NOS REF LE-ING-CDI-MAR-SCET-17-PLU

OBJET Projet arrêté Plan Local d'Urbanisme
Commune de FLAYOSC

Marseille, le 09/03/2017

**FLAYOSC
(Carte 1/2)**

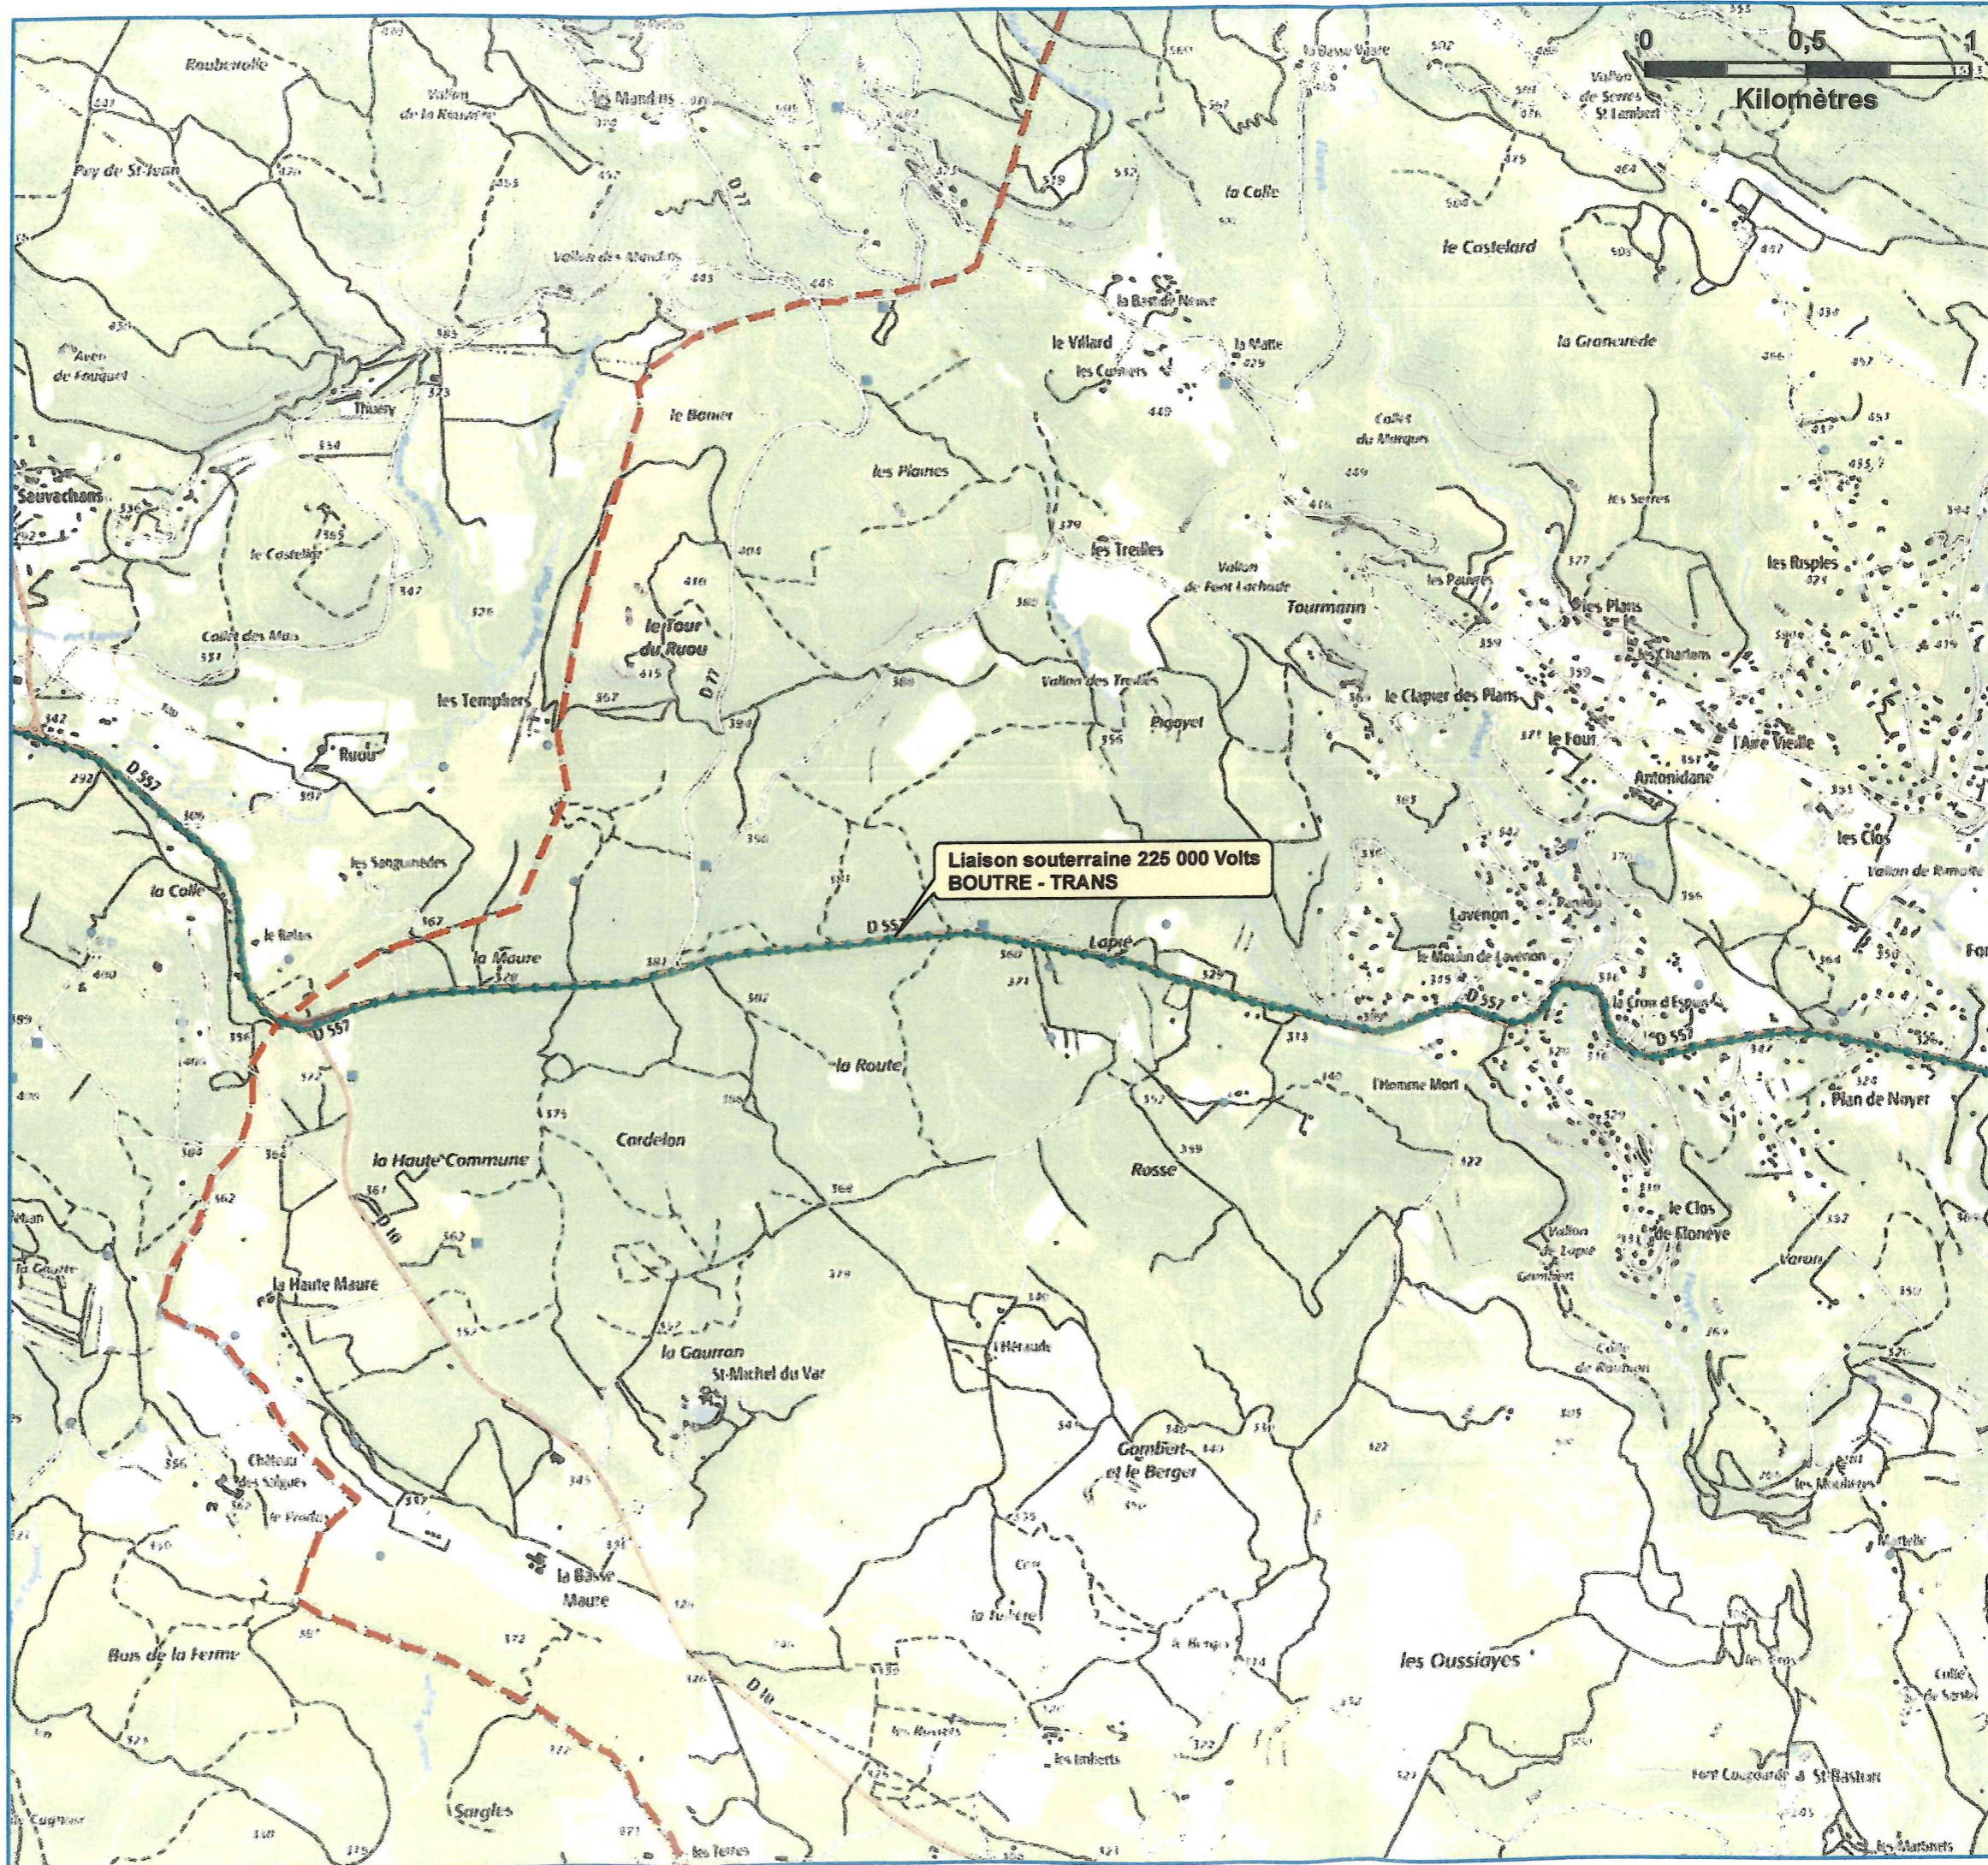
Vous trouverez ci-joint une carte sur laquelle, a été reporté, le tracé de l'ouvrage RTE cité ci-dessus.

**FLAYOSC
(Carte 2/2)**

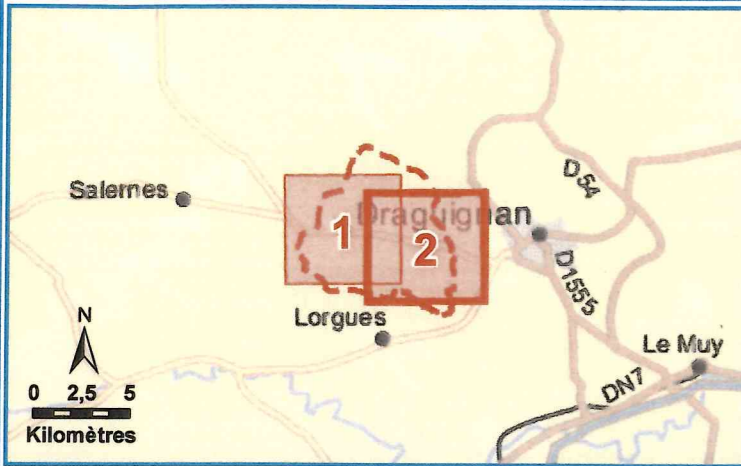
Notre ouvrage du réseau public de transport d'électricité est situé en partie dans deux espaces boisés classés (EBC) sur la commune de FLAYOSC.

RTE appelle tout particulièrement votre attention sur le fait que les servitudes I4 ne sont pas compatibles avec un espace boisé classé et que dans le cas d'une présence de ligne, un déclassement du bois s'impose.

Nous vous demandons que sur les documents graphiques, le report du tracé de notre ouvrage soit réalisé de façon à faire apparaître clairement, par un surlignage sans ambiguïté, l'axe d'implantation de l'ouvrage, et que soit retranché des espaces boisés classés, la bande suivante :

- Une bande de 5 mètres de part et d'autre de l'axe de la liaison souterraine 225 000 volts BOUTRE - TRANS

Conformément à ces indications, nous vous demandons de bien vouloir procéder au déclassement des deux EBC sous la ligne citée ci-dessus.

Vous trouverez ci-joint une cartographie vous permettant de repérer les deux zones EBC à déclasser.
